改善箇所説明図

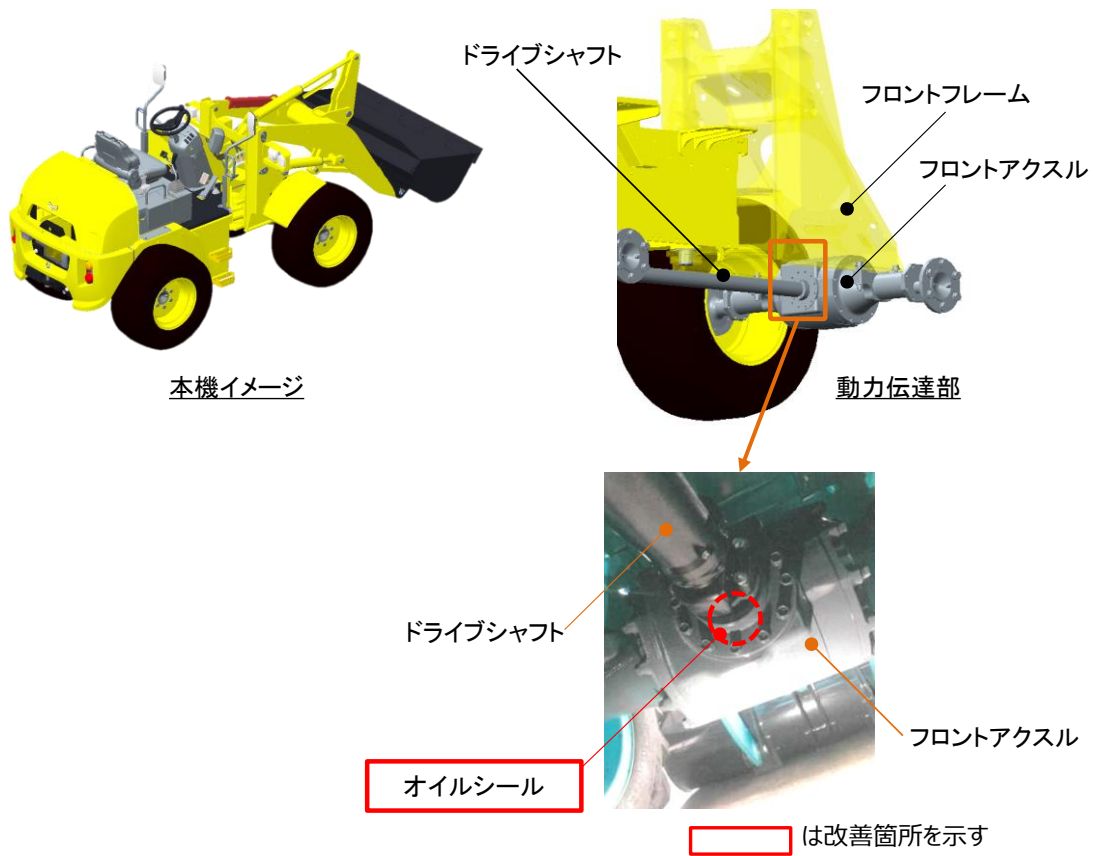
不具合の内容

ショベルローダーのフロントアクスルにおいて、オイルシールの組み付け作業指示が不適切なため、当該オイルシールが変形しているものがある。そのため、そのままの状態で使用を続けると、オイルシール部よりオイルが漏れるおそれがある。

改善の内容

全車両、新品のオイルシールを適切に取り付ける。

識別

フロントフレーム左側支柱部にステッカー N o. 4 6 7 3 を貼り付ける。
